**Forum mondial de l'harmonisation des Règlements
concernant les véhicules****191^e session**

**Accord de 1958 : Examen de projets d'amendements
à des Règlements ONU existants, soumis par le GRSP****Proposition de complément 4 à la série 05 d'amendements
au Règlement ONU n° 95 (Choc latéral)****Communication du Groupe de travail de la sécurité passive***

Annexe 5, appendice 2, lire :

Figure 2a
Blocs 1 et 3

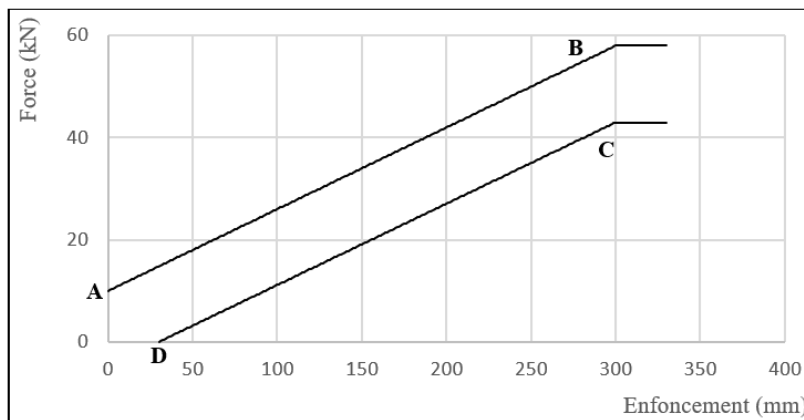
Enfoncement	Force
A	0 mm	10 kN
B	300 mm	58 kN
C	300 mm	43 kN
D	30 mm	0 kN

Figure 2b
Bloc 2

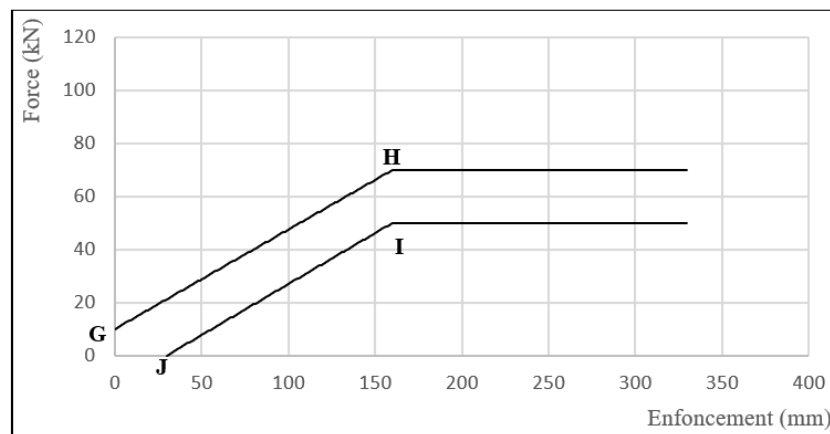
Enfoncement	Force
G	0 mm	10 kN
H	160 mm	70 kN
I	160 mm	50 kN
J	30 mm	0 kN

Figure 2c
Bloc 4

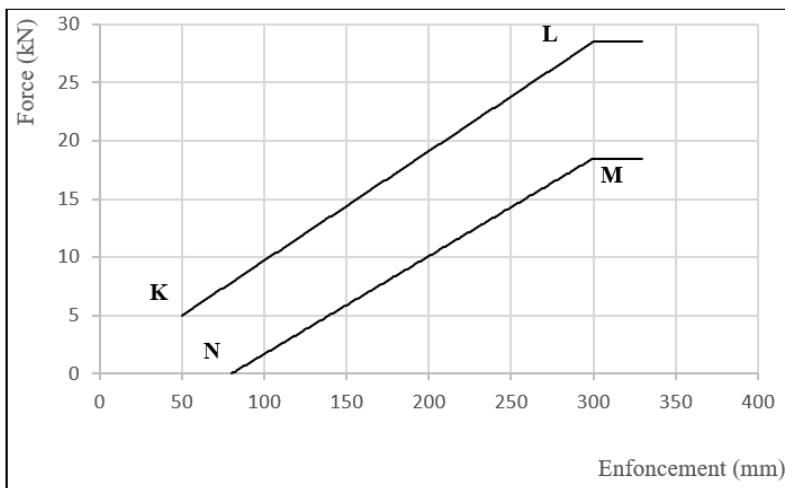
Enfoncement	Force
K	50 mm	5,0 kN
L	300 mm	28,5 kN
M	300 mm	18,5 kN
N	80 mm	0 kN

Figure 2d
Blocs 5 et 6

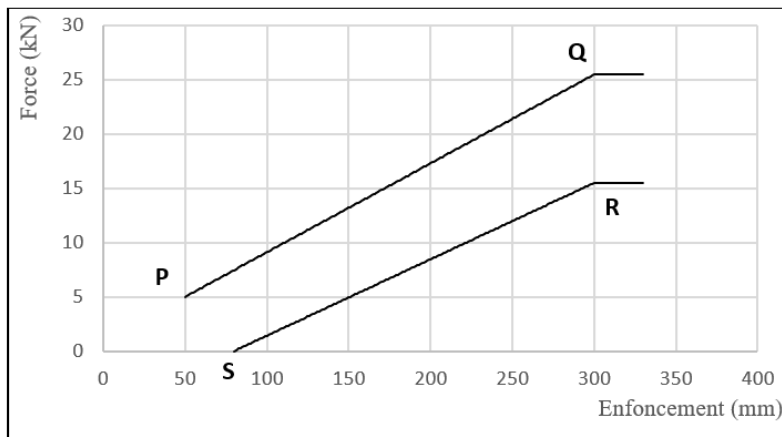
Enfoncement	Force
P	50 mm	5,0 kN
Q	300 mm	25,5 kN
R	300 mm	15,5 kN
S	80 mm	0 kN

Figure 2e
Total blocs

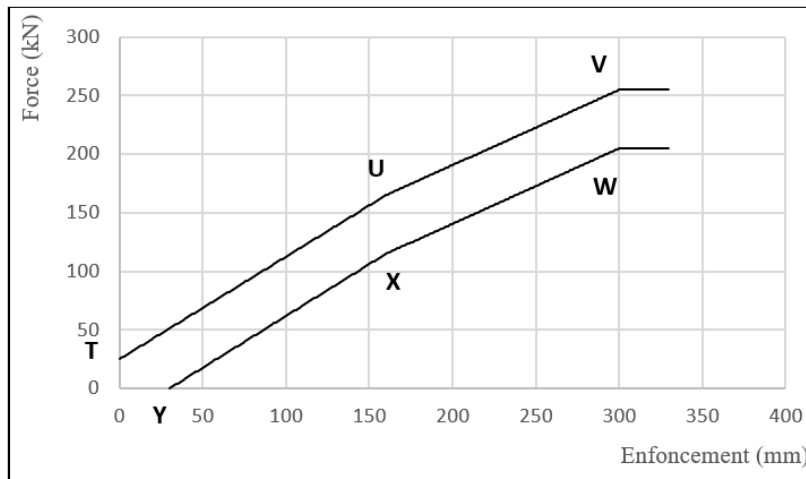
Enfoncement	Force
T	0 mm	25 kN
U	160 mm	165 kN
V	300 mm	255 kN
W	300 mm	205 kN
X	160 mm	115 kN
Y	30 mm	0 kN
